改善箇所説明図

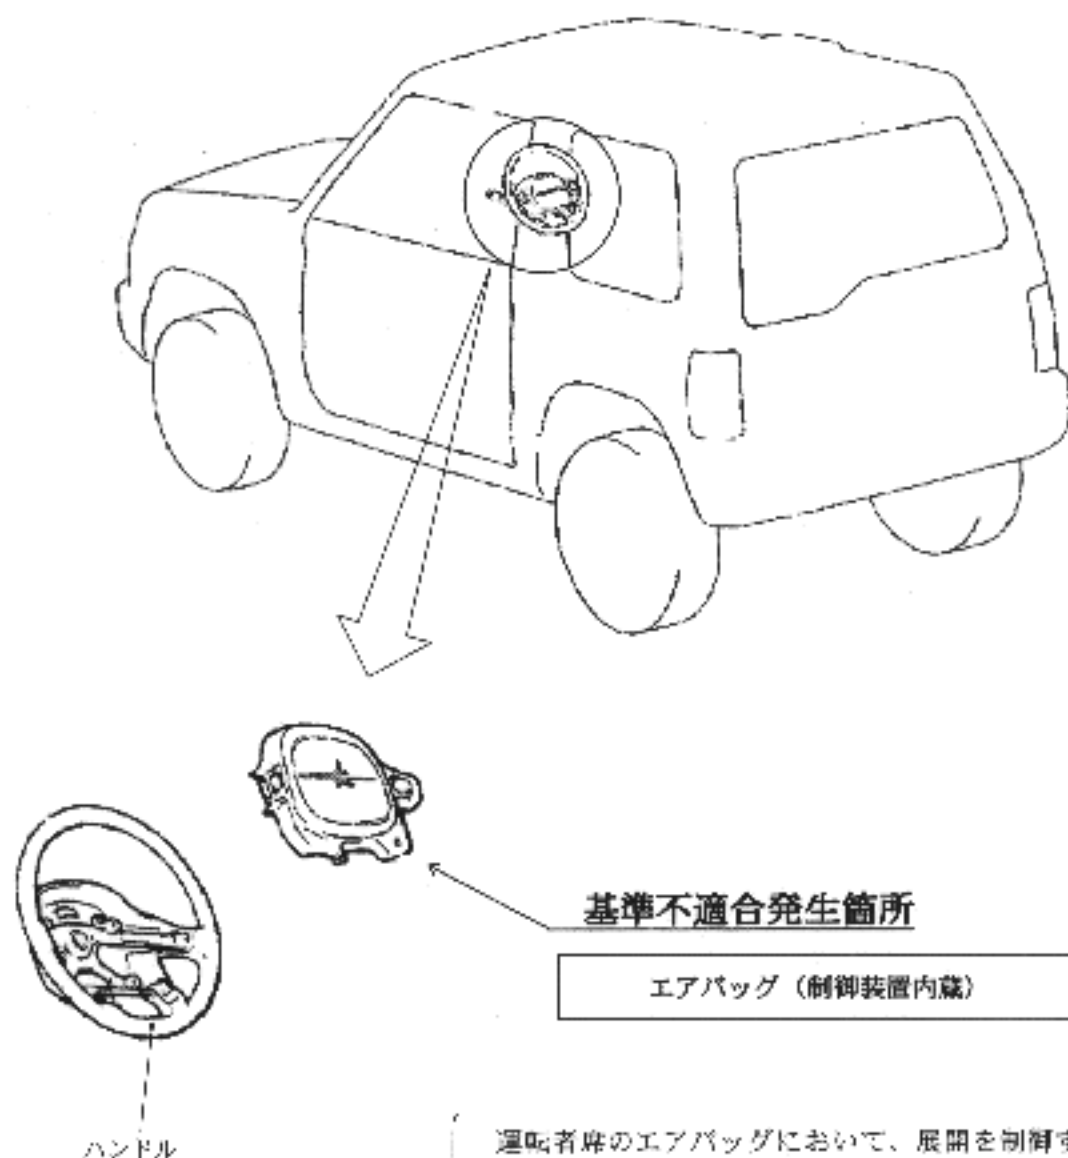
運転者席のエアバッグにおいて、展開を制御する回路が不適切なため、エンジン始動直後及び走行中、ハンドルに衝撃が加わると、最悪の場合、当該エアバッグが展開するおそれがある。

全車両、運転者席のエアバッグを対策品に交換する。

識別：エンジンルームの銘板の右側に白または黄色のペイントを塗布する。
